**RAPORT Z BADANIA DOSTĘPNOŚCI
BUDYNKÓW MIĘDZYNARODOWEGO CENTRUM
KONGRESOWEGO W KATOWICACH I HALI
WIDOWISKOWO-SPORTOWEJ „SPODEK”**

Data badania – 25 sierpnia 2020

Badany obiekt – Budynek MCK oraz hala „Spodek”

WEJŚCIE OD STRONY KAS/SZATNI

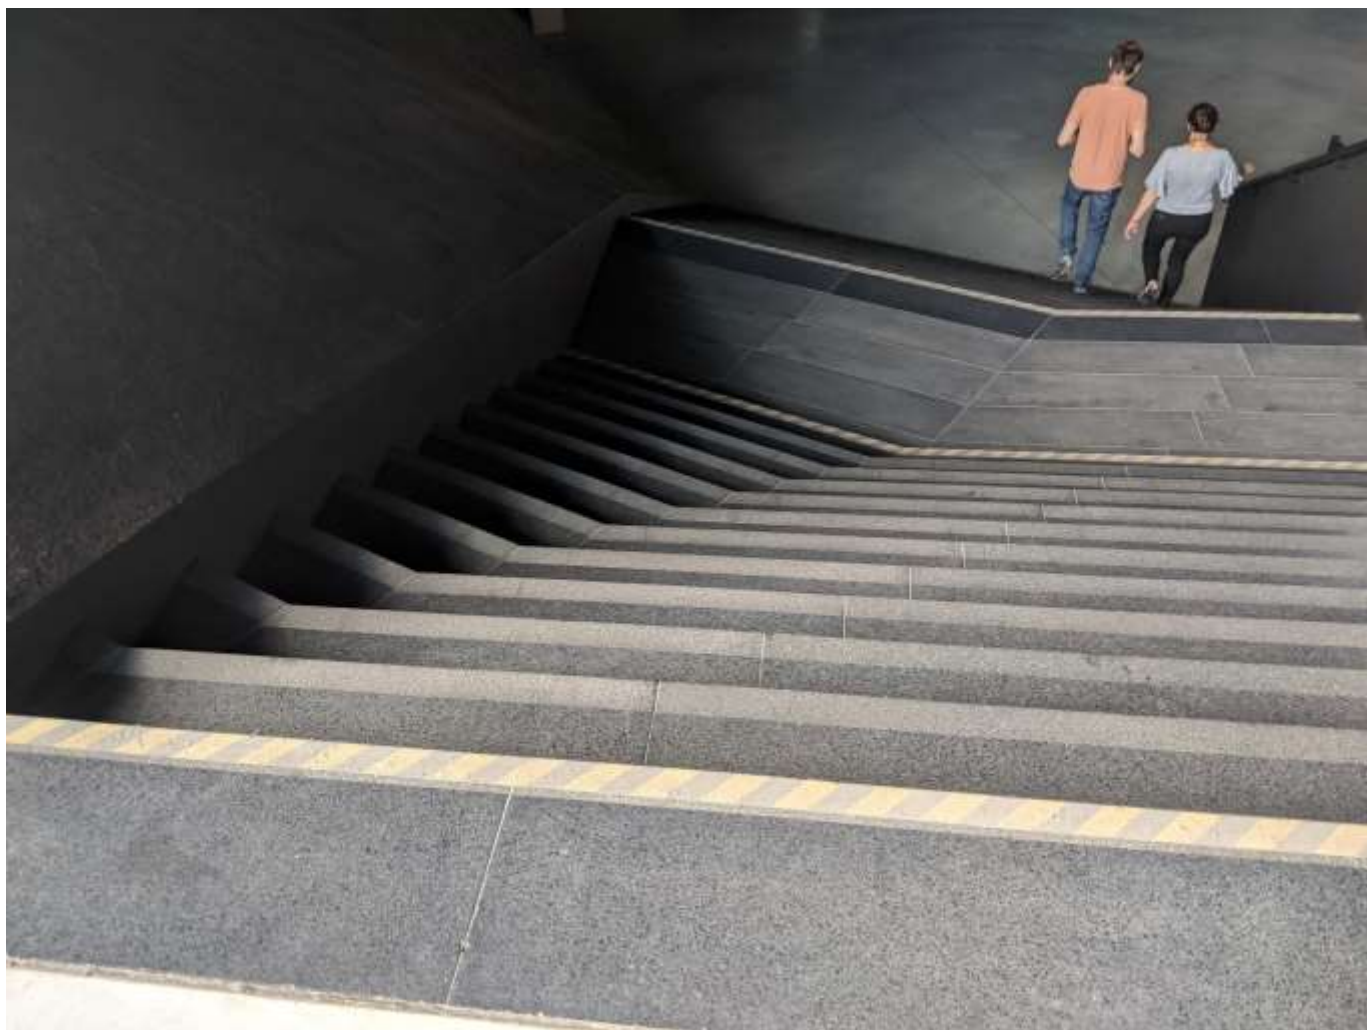
Nieoznaczone szyby – stanowią zagrożenie dla osób słabowidzących.

Brak punktów orientacyjnych lub systemu nawigacji dla osób niewidomych.

Drzwi obrotowe – rozwiązanie utrudniające korzystanie z wejścia dla osób na wózku, poruszających się z wózkiem lub większym bagażem, osób słabszych. Drzwi są dużych rozmiarów i część spośród wymienionych grup osób będzie mogła z nich korzystać ale nie jest to rozwiązanie, które można uznać za spełniające kryteria projektowania uniwersalnego i wzorcowe z punktu widzenia dostępności (co ważne w kontekście zaplanowanego wydarzenia).

Oznaczenia na schodach prowadzących z obszaru wejścia do szatni i w głąb budynku są zniszczone i mało czytelne. Dodatkowo schody mają nieregularny kształt co stanowi zagrożenie dla użytkowników. Przy schodach umieszczona jest tylko jedna poręcz (po lewej stronie patrząc w dół biegu schodów).

- Oznaczyć w sposób kontrastowy powierzchnie szklane. Minimum w postaci dodatkowych oznaczeń na wysokości wzroku (około 160 cm).
- Zastosować system nawigacji TGSI lub inny oparty np. na technologii bezprzewodowej (np. totupoint).
- Przebudować schody tak żeby zapewnić im taki sam kształt – bez wprowadzenia załamania.
- Odnowić oznaczenie na schodach. Minimum pierwszy i ostatni stopień powinien być oznaczony fakturą i kolorem.
Uzupełnić poręcz po lewej stronie schodów.

SZATNIA – NA POZIOMIE OZNACZONYM W WINDZIE JAKO „1”

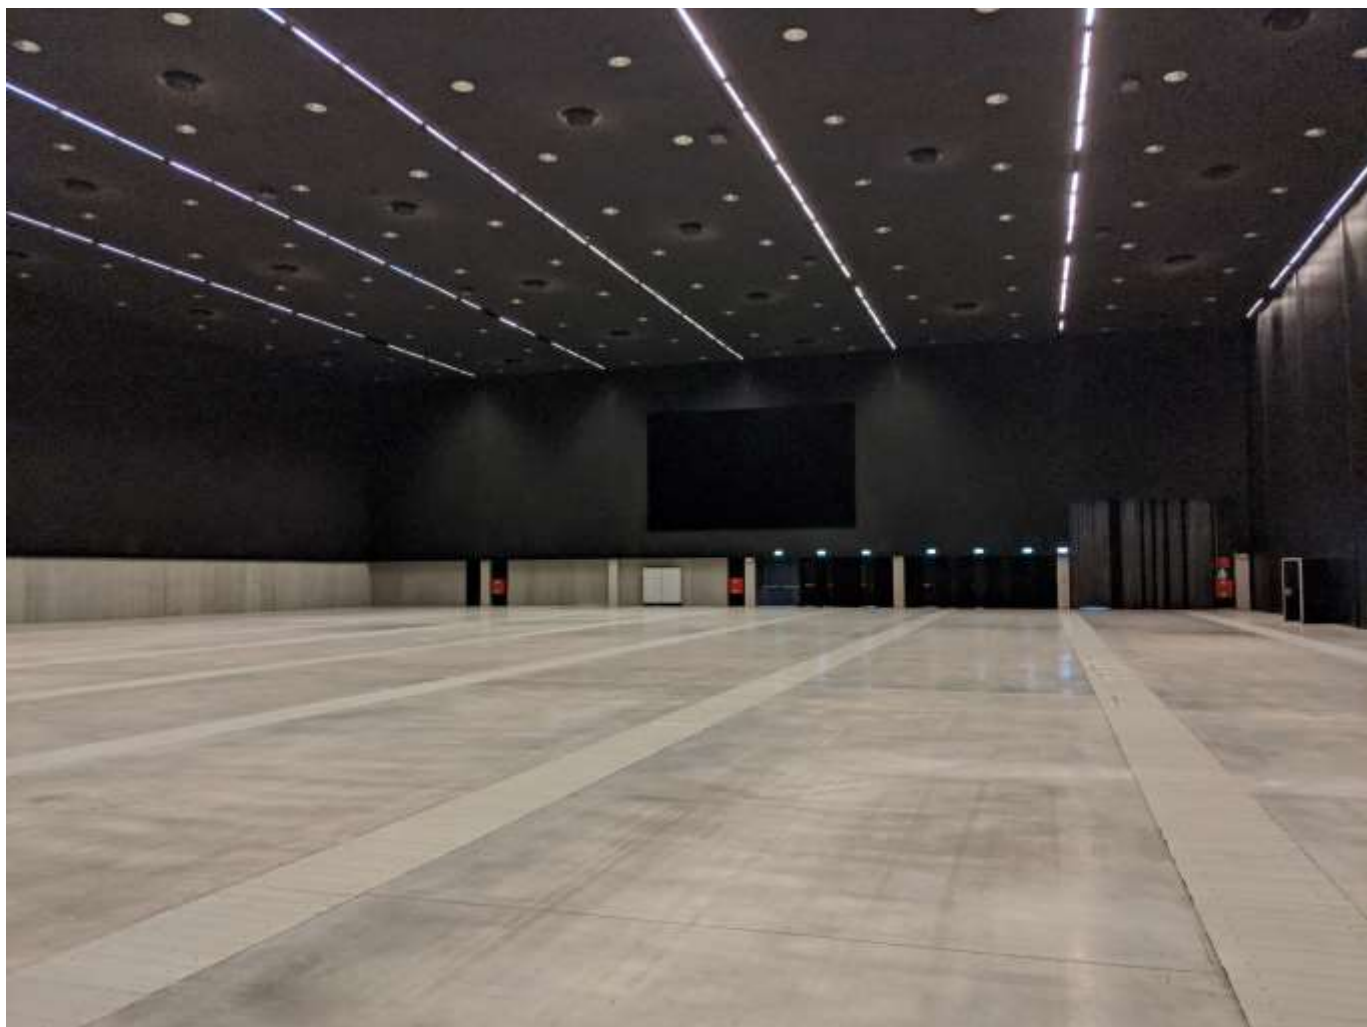
Konstrukcja podpór znajdujących się przy szatniach jest niebezpieczna dla osób niewidomych i słabowidzących.

Drzwi do wind nie są widoczne – utrudnia to poruszanie się osobom słabowidzącym.

Brak systemu nawigacji umożliwiającego samodzielne poruszanie się osobom niewidomym.

- Wszystkie zalecenia dotyczące przygotowanych miejsc obsługi zwiedzających powinny dotyczyć także organizacji kas. Obniżać blaty należy w każdym module szatni.
- Obniżające się krawędzie podpór powinny być zabezpieczone od spodu w sposób, który uniemożliwi przypadkowe wejście w tę przestrzeń osobom niewidomym i słabowidzącym.
- Uzpełnić oznaczenie na panelach informacyjnych o informacje o windzie.
- Zastosować system TGSI lub inny oparty na nowoczesnych technologiach (radio, bluetooth) umożliwiający samodzielną nawigację po budynku.

Audytorium

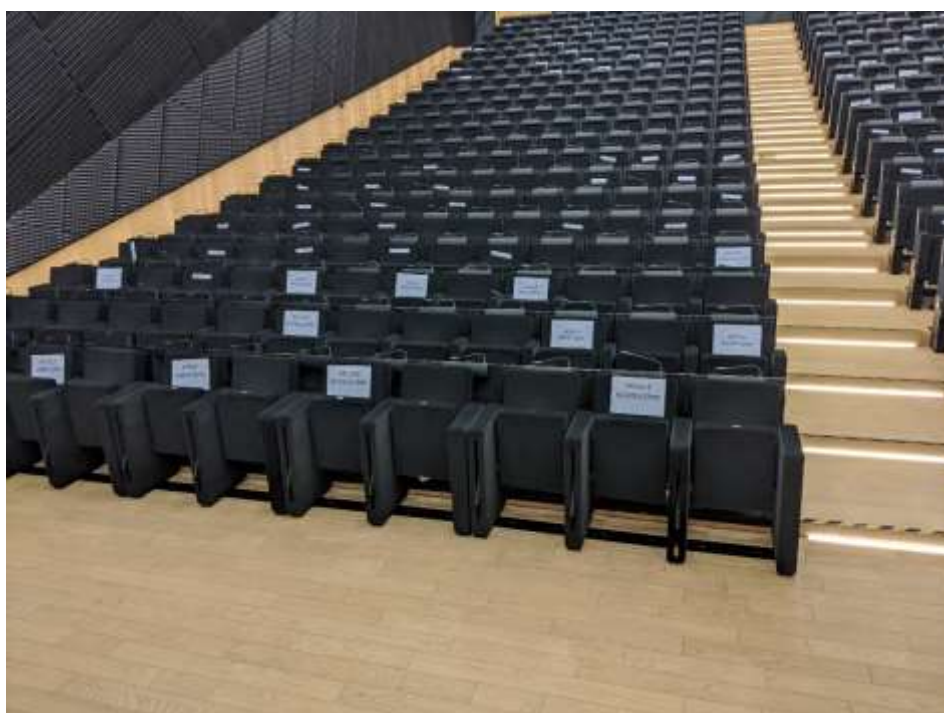
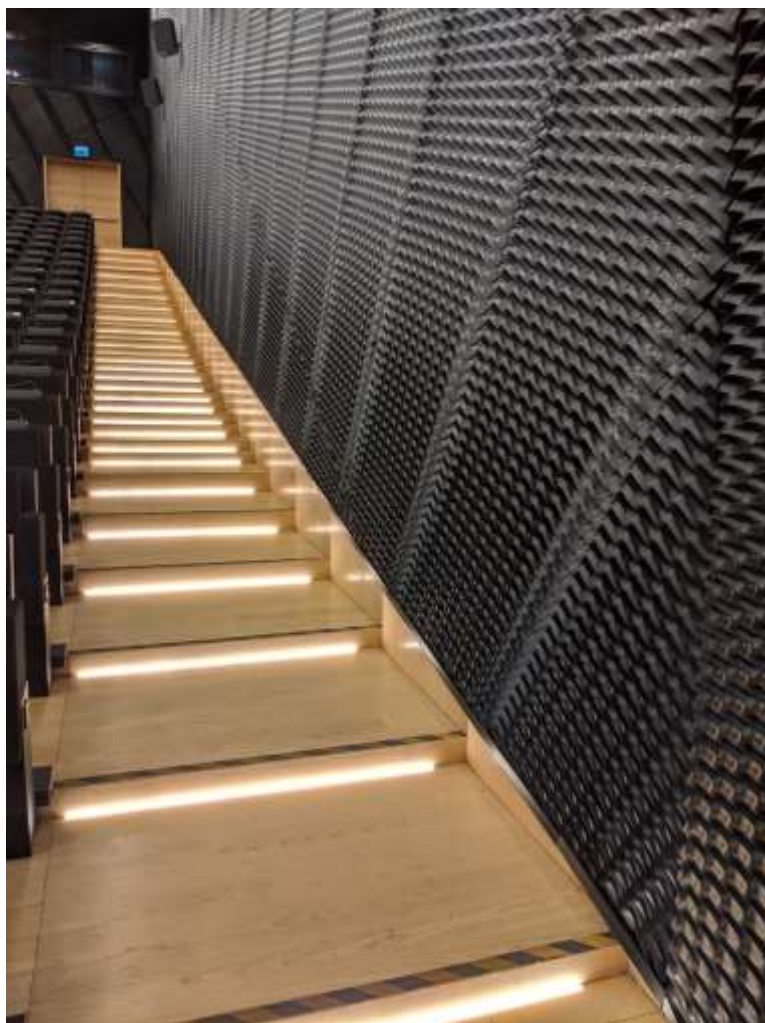
Brak oznaczonego miejsca dla osób na wózku, dodatkowo pozbawiana jest ona wszystkich udogodnień, które posiadają inne miejsca (mikrofon, port usb, gniazdo prądowe, blat).

Na scenę nie może dostać się osoba na wózku. Przy schodach prowadzących na scenę od strony audytorium brak poręczy. Schody prowadzące na scenę są oznaczone nieprawidłowo (od strony audytorium) lub wcale nie oznaczone (od strony kulis).

Schody prowadzące na widownie nie mają poręczy, a oznaczenia kontrastowe są miejscami zatarte oraz umieszczone jedynie na stopniu a nie na stopnicy. Dodatkowo sposób ich oświetlenia może utrudniać korzystanie przez osoby słabowidzące.

System nagłośnienia w audytorium nie jest wyposażony w pętlę indukcyjną.

- Należy umieścić stałe lub modułowe miejsce dla osoby na wózku zapewniające takie samo wyposażenie jak pozostałe miejsca na sali.
- Należy zamontować podnośnik nożycowy w przynajmniej jednym schodach prowadzących na scenę – żeby umożliwić wejście na nią osobie na wózku.
- Należy uzupełnić oznaczenia kontrastowe.
- Należy wyposażyć biegi schodów w poręcze (po lewej stronie lewego biegu schodów patrząc od sceny i po prawej stronie prawego biegu schodów patrząc od sceny).
- Auditorium powinno być wyposażona w pętlę indukcyjną². Należy również pamiętać, że w trakcie wszystkich wydarzeń niewymagających rejestracji organizowanych w tym miejscu powinien być zapewniony tłumacz języka migowego oraz ewentualnie ekran z napisami. W przypadku wydarzeń poprzedzonych rejestracją tłumacza oraz ewentualne napisy na żywo należy zapewnić na żądanie uczestników.

Sale konferencyjne różnej wielkości (na przykładzie sali nr 6 oraz 23)

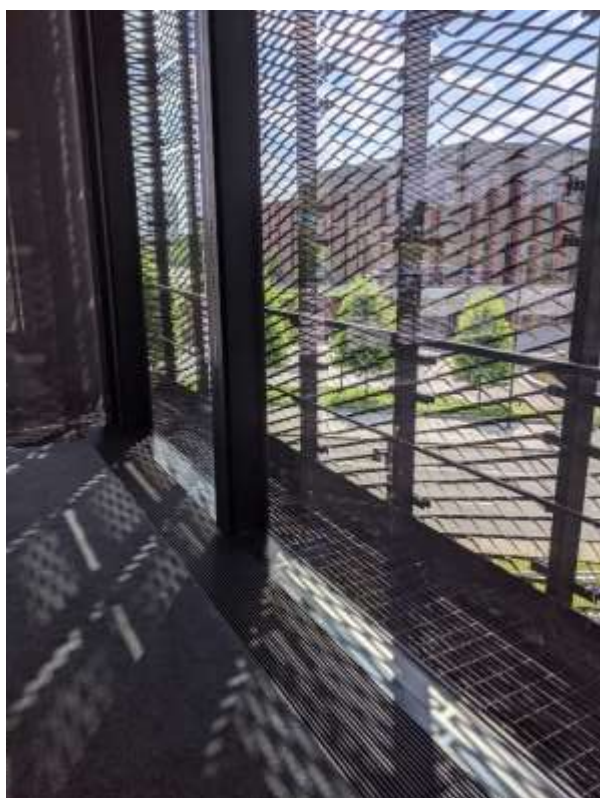
Brak pętli indukcyjnej.

- Należy zabezpieczyć okna.
- Sale należy wyposażyć w pętlę indukcyjną⁴. Należy również pamiętać, że w trakcie wszystkich wydarzeń niewymagających rejestracji organizowanych w tym miejscu powinien być zapewniony tłumacz języka migowego oraz ewentualnie ekran z napisami. W przypadku wydarzeń poprzedzonych rejestracją tłumacza oraz ewentualne napisy na żywo należy zapewnić na żądanie uczestników.
- Wszystkie drzwi prowadzące do sal powinny być w ciemnym kolorze – a ich oznaczenia powinny zostać umieszczone jasną czcionką – ułatwi to nawigację po obiekcie.

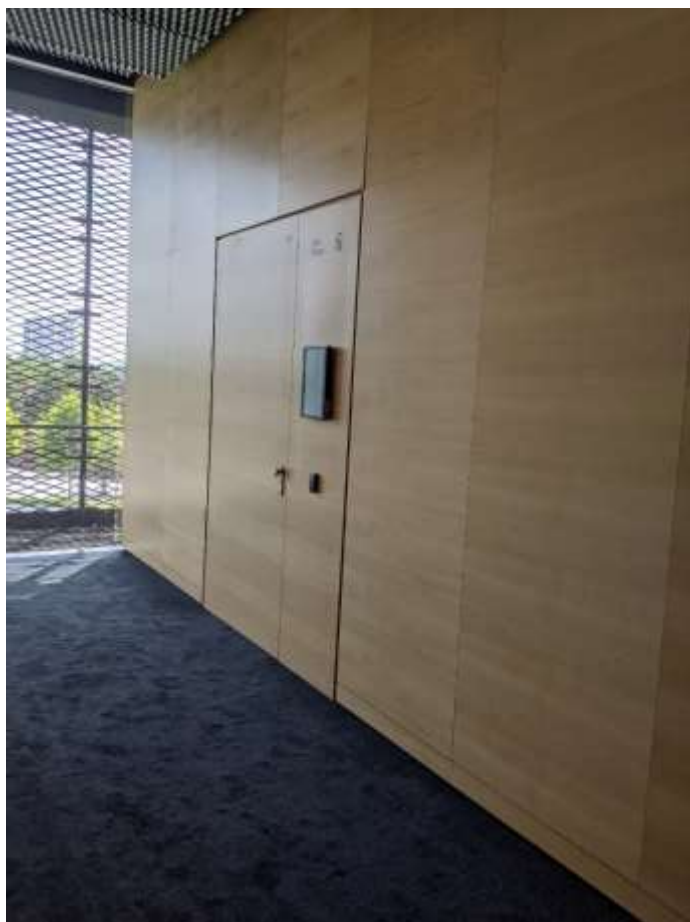
Okna sięgające podłogi pozbawione są oznaczeń, które zabezpieczą osoby słabowidzące przed wejściem w tafle szkła.

Drzwi do sal nie są widoczne na tle ścian

Wewnątrz sal drzwi także nie są widoczne na tle ścian

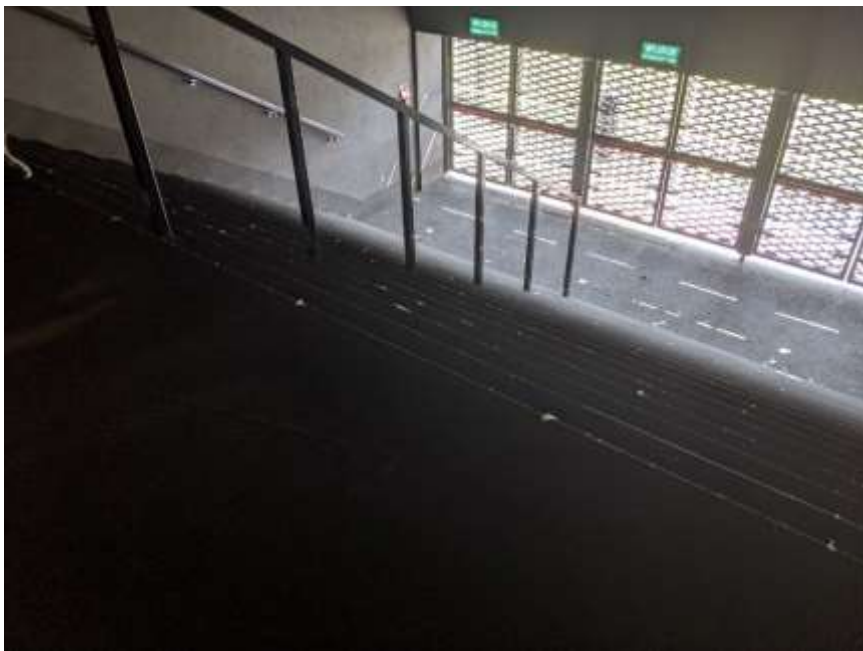
Brak oznaczeń krawędzi na schodach ruchomych

- Zalecamy przegląd i oznaczenie wszystkich schodów znajdujących się w budynku.

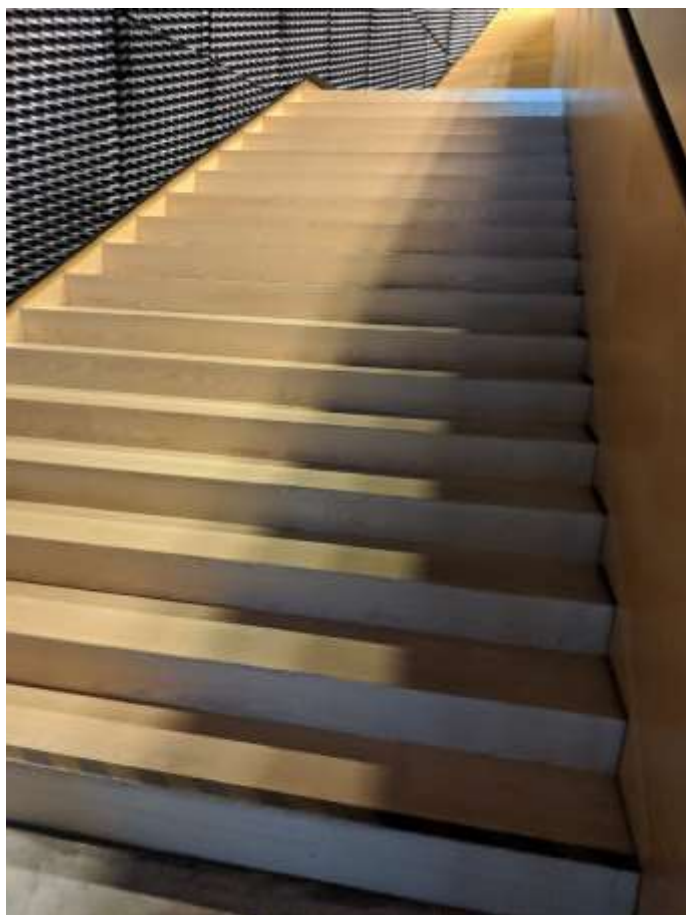
Ekstremalnie strome i pozbawione jakichkolwiek oznaczeń schody ewakuacyjne. Poręcze przy schodach mają niewłaściwy kształt (kwadrat, zbyt duże wymiary) – uniemożliwia to pewny chwyt osobom o słabych dłoniach.

Nieregularne i pozbawione poręczy oraz oznaczeń poszczególne biegi schodów

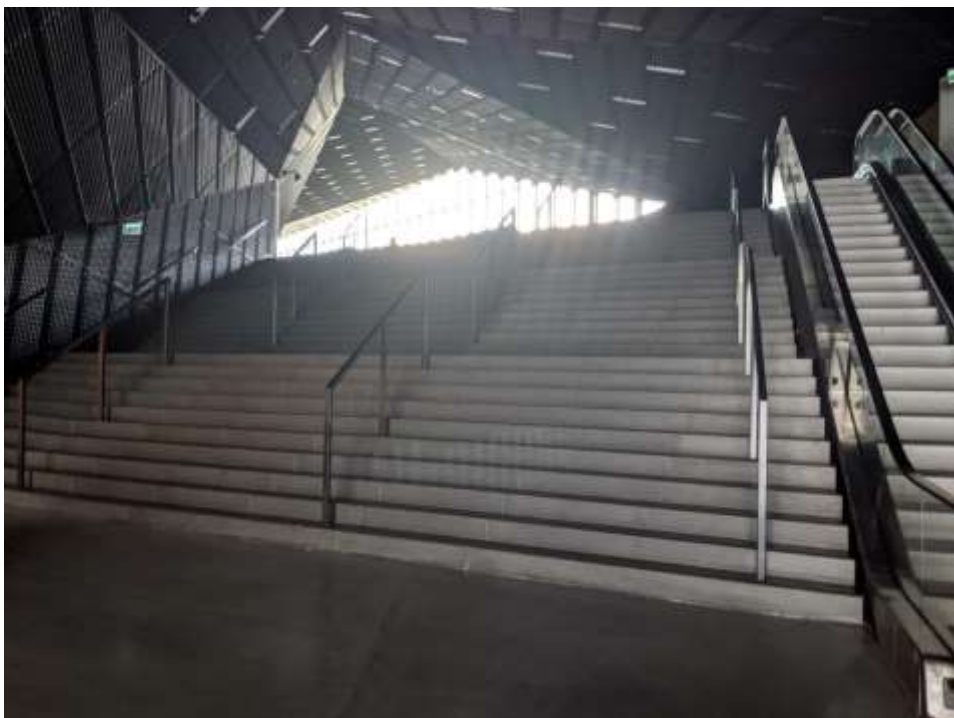
Schody pozbawione oznaczeń

WINDY

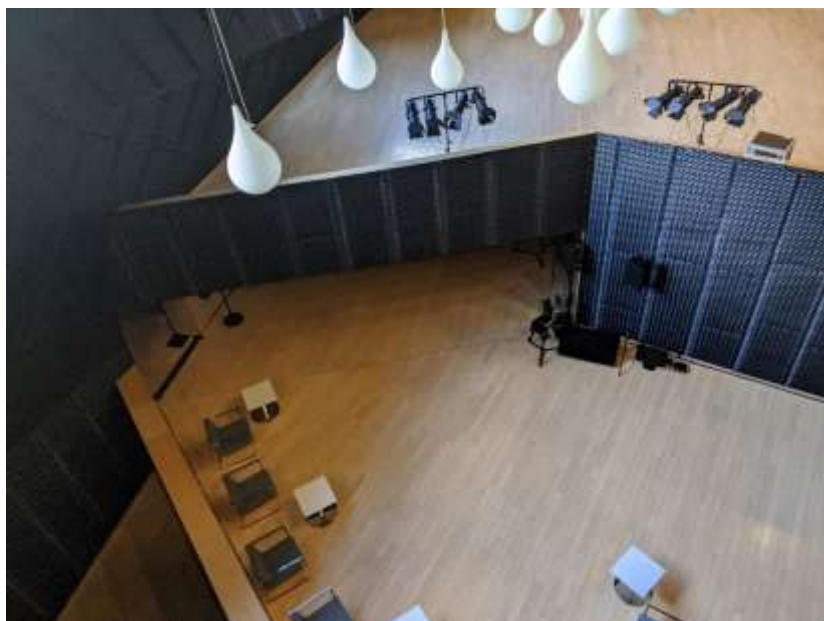
Drzwi wind niewidoczne na tle ścian

W budynku istnieją przestrzenia do których można dostać się jedynie schodami – jest to naruszenie art. 6 ust. 1 lit. b) ustawy o zapewnianiu dostępności osobom ze szczególnymi potrzebami

- Windy powinny być oznaczone w widoczny sposób, ułatwiający ich odnalezienie.
- W budynku należy zainstalować system ułatwiający nawigację.
- Plany komunikacyjne powinny być uzupełnione o tyflografiki.
- Należy zapewnić możliwość dostania się, drogą pozbawioną przeszkód, na przestrzenie znajdujące się na półpiętrach widocznych na powyższym zdjęciu.

SPODEK

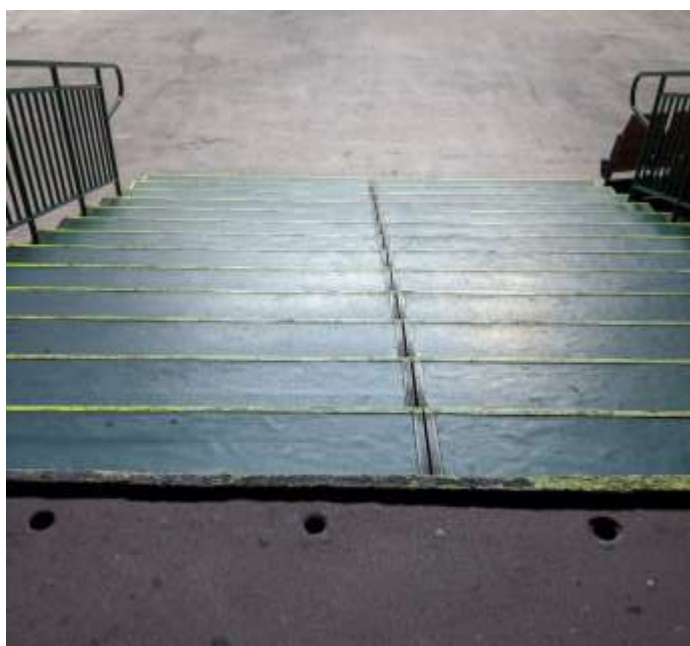
Z poziomu na który wchodzimy z łącznika z MCK na poziom zero prowadzi jeden, powolny podnośnik wymagający ciągłego trzymania przycisku żeby jeździł.

Schody mają budowę ażurową, jest to niebezpieczne dla osób niewidomych, słabowidzących i nieważnych. Brakuje na nich oznaczeń dla osób niewidomych. Poręcze kończą się wraz z biegiem schodów.

Przestrzeń pod schodami nie jest zabezpieczona przed przypadkowym wejściem tam przez osobę słabowidzącą, niewidomą.

- Oznaczyć i zabezpieczyć schody.
- Zainstalować windę zamiast podnośnika.
- Włączyć system alarmowy znajdujący się w toalecie dla osób z niepełnosprawnościami.
- Przenieść pojemnik na mydło bliżej lustra.
- Obniżyć lady w kolejnych modułach szatni.
- Wyposażyć system nagłośnieniowy Spodka w pętlę indukcyjną.
